Mission régionale d'autorité environnementale

Île-de-France

**Avis en date du 2 février 2019
de la Mission régionale d'autorité environnementale d'Île-de-France
sur un projet de centrale photovoltaïque sur la commune de Triel-sur-Seine
(Yvelines)**

Illustration 4: Enjeux écologiques du site du projet (source : étude d'impact – figure 34 p.86).

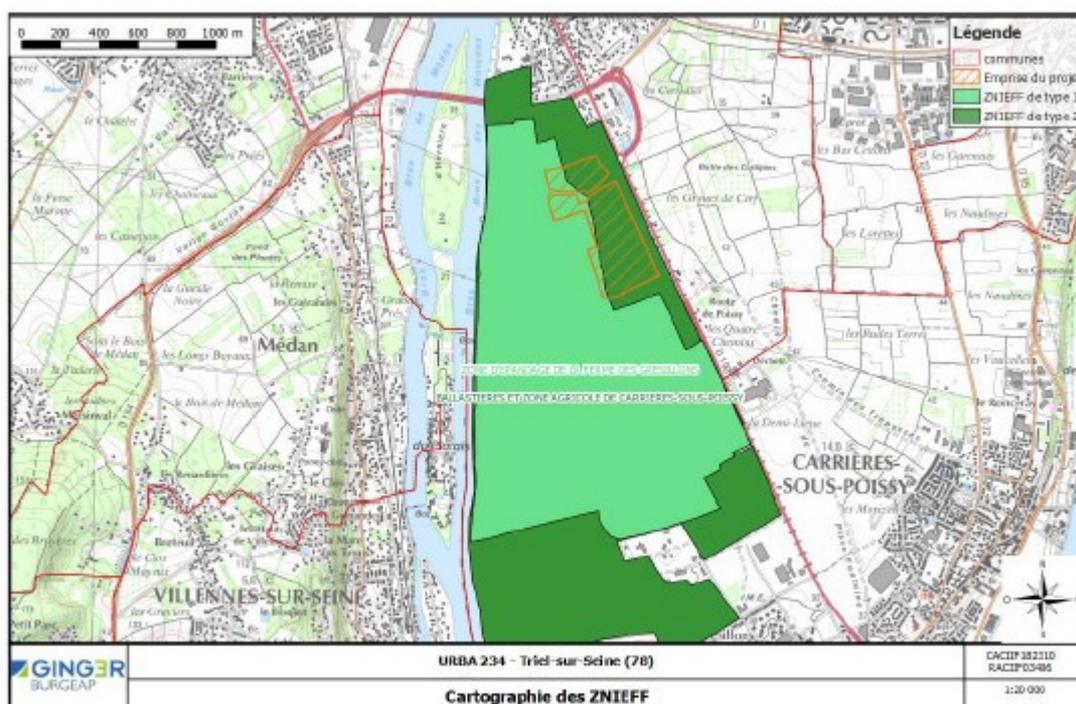
- des pelouses maintenues rases par des lapins et permettant ainsi l'installation d'espèces végétales pionnières peu communes comme le Chardon à petits capitules (très rare en Île-de-France), et Cynoglosse officinal (assez rare en Île-de-France) ;
- des sites de nidification du vanneau (assez rare et déterminant de ZNIEFF) ;
- des friches abritant quelques criquets et sauterelles caractéristiques des zones herbacées thermophiles ainsi que des espèces déterminantes de ZNIEFF comme la Decticelle carroyée et la Decticelle bariolée.

- les orthoptères : le Conocéphale gracieux, l'Oedipode turquoise, le Grillon d'Italie et la Mante religieuse ;
- des abeilles sauvages : le Bourdon grisé et l'*Halictus leucaheneus arenosus* ;
- une espèce de reptile, le Lézard des murailles, et deux espèces d'amphibiens ;
- 23 oiseaux nicheurs dont une espèce inscrite à l'annexe 1 de la Directive Oiseaux⁶, 4 espèces figurant sur la liste rouge régionale avec un degré de menace avérée, 4 espèces figurant sur la liste rouge nationale avec un degré de menace avéré et nichant à proximité de l'emprise du projet ;
- 10 espèces de chauve-souris (4 pipistrelles, 1 noctule, 1 oreillard, 3 murins, 1 sérotine).

Illustration 5: Objectif de préservation et de restauration de la trame verte et bleue pour la commune de Triel-sur-Seine (source : étude d'impact – figure 38 p.91)

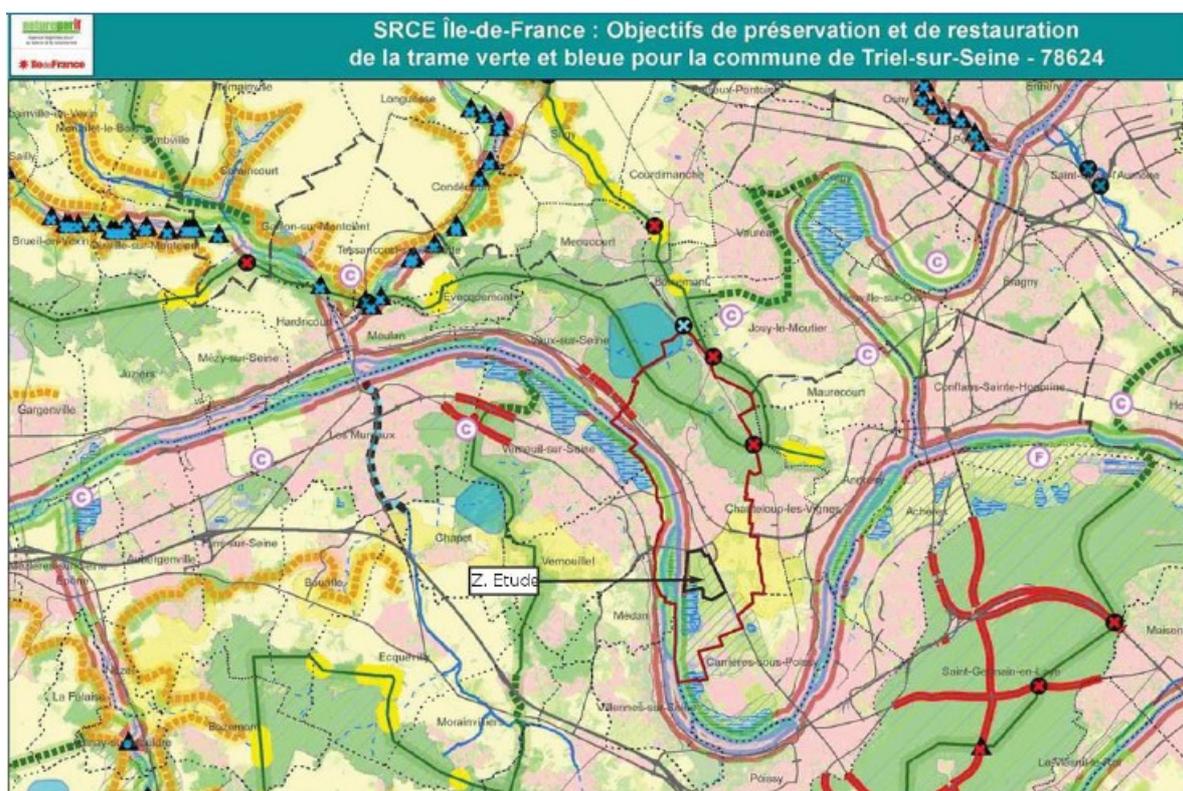
Le site est pour partie concerné par un réservoir de biodiversité (en hachuré) et concerné par un corridor alluvial à restaurer (bande rosée le long de la Seine)
